**AVIS RELATIF À LA PROTECTION
CONTRE LES EVENTUELS EFFETS NOCIFS ET NUISANCES
PROVOQUÉS PAR LES RAYONNEMENTS NON IONISANTS
GÉNÉRÉS PAR DES ANTENNES ÉMETTRICES STATIONNAIRES**

Commune : FLEURUS - Exploitant : TELENET GROUP

Référence exploitant : BW4607B

Rapport n° 921 / 2025

Figure 1 : Vue en plan des lieux de séjour et des points de contrôle

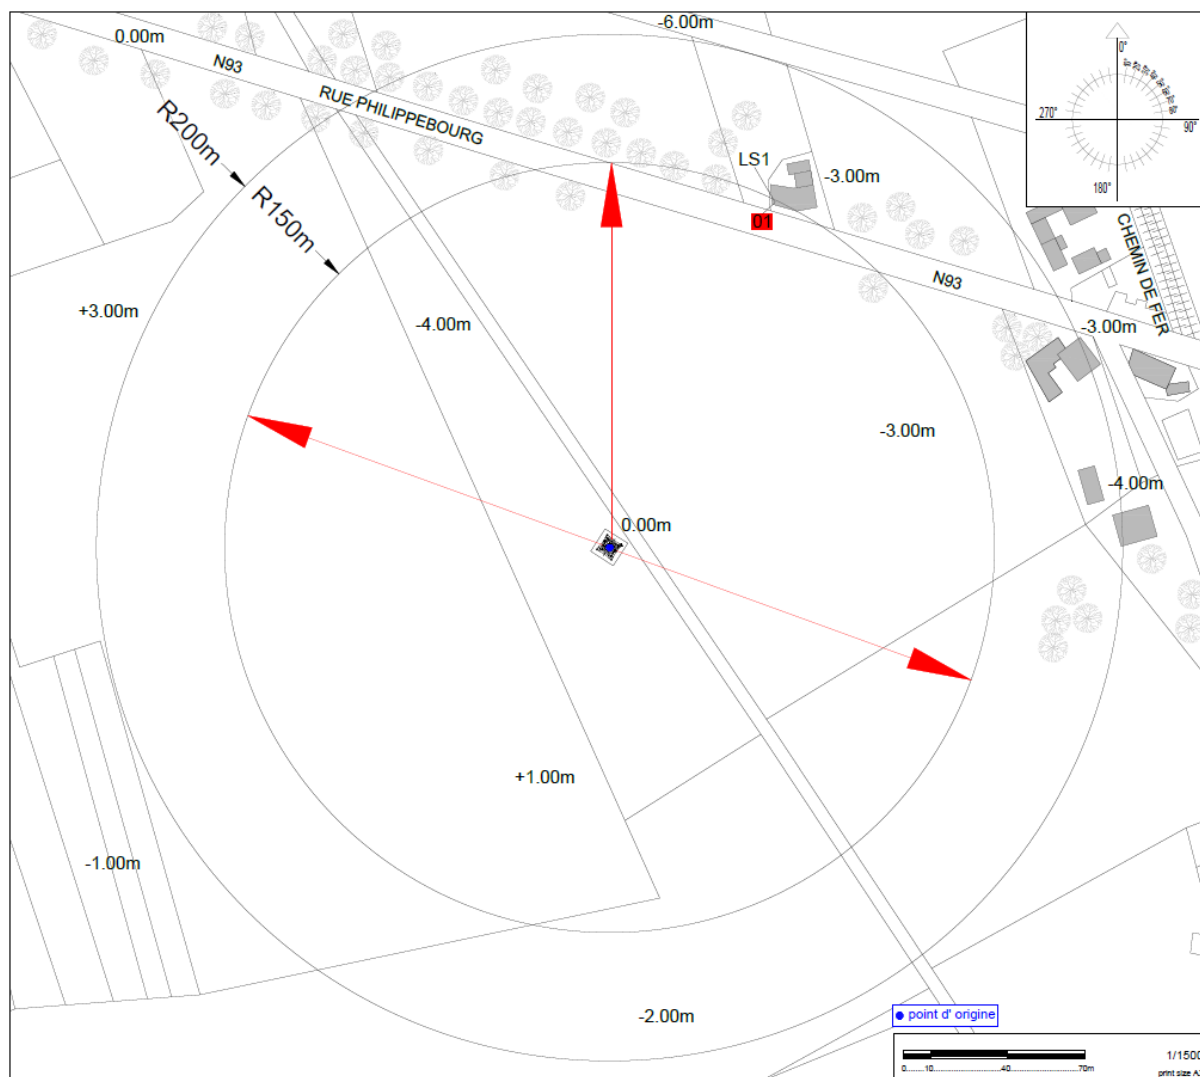
Les fréquences d'émission, la puissance rayonnée par chacune des antennes et leur gain permettent de déterminer le rayon de la zone à analyser. Tout dépassement de la limite par installation est exclu en dehors de cette zone. Le tableau 2 reprend les 35 LS² pour lesquels l'indice d'exposition est le plus élevé. Les différentes colonnes indiquent :

- le numéro du point de contrôle repris sur un des plans de la figure 1;
- le numéro du LS dans lequel se trouve le point de contrôle de la 1^{ère} colonne ;
- l'atténuation d'obstacle prise en compte pour le calcul de l'indice d'exposition dans le LS ;
- le résultat du calcul de l'indice d'exposition.

N° point de contrôle	LS	Atténuation (dB)	Indice d'exposition relatif à la limite par installation IE_i
1	LS1	3,0	0,152

En ce qui concerne les antennes de l'installation mentionnées dans le tableau 1, la distance maximale à laquelle la limite pourrait être atteinte, à l'extérieur, est égale à 102,1 m. S'il n'y a pas de LS à une distance inférieure, les antennes respectent forcément la limite d'immission.

Dans le cas des LS situés à l'intérieur des bâtiments, une atténuation d'obstacle est prise en compte et il en résulte que la distance maximale à laquelle la limite pourrait être atteinte se réduit à 73,2 m.

Figure 2 : Vue en plan des installations d'antennes dans un rayon de 300 mètres autour de l'installation faisant l'objet de la demande d'avis

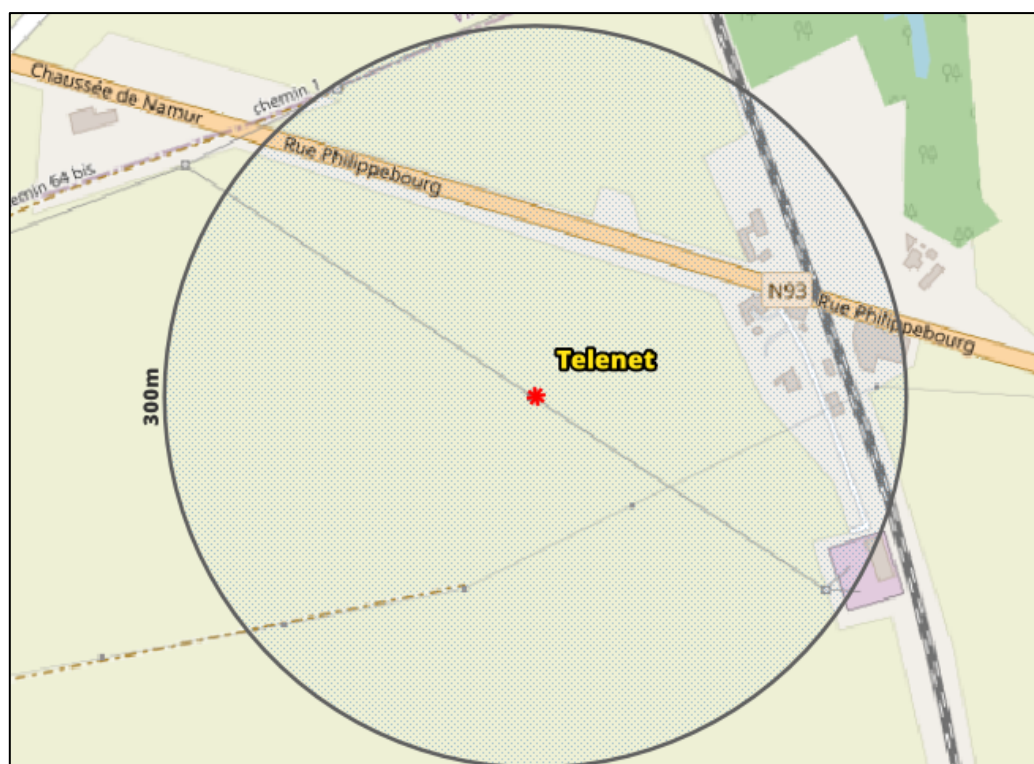
Le plan en projection verticale de la figure 2 indique la localisation des installations d'antennes émettrices stationnaires visées par le décret et situées dans un rayon de 300 mètres autour de l'installation référencée dans le paragraphe 2 et localisée au centre du cercle. Les données de localisation de ces antennes et les avis correspondant sont accessibles via le cadastre en ligne des antennes émettrices stationnaires⁸. Les installations prises en compte dans l'évaluation du respect de la limite cumulative sont les installations d'antennes émettrices déclarées en service par l'exploitant à la date du présent avis, à l'exception de l'installation référencée dans le paragraphe 2 et éventuellement d'autres installations ayant fait l'objet d'une demande d'avis à la même date et qui sont situées à l'intérieur de la zone de 300 mètres de rayon.

Compte tenu des considérations ci-dessus, il apparaît que l'intensité du rayonnement électromagnétique généré, dans les lieux de séjour situés dans un rayon de 300 mètres autour de l'installation référencée dans le paragraphe 2, par l'ensemble des antennes émettrices stationnaires de l'ensemble des exploitants du même site d'antennes émettrices stationnaires respecte la limite fixée à l'article 4, § 2 du décret.
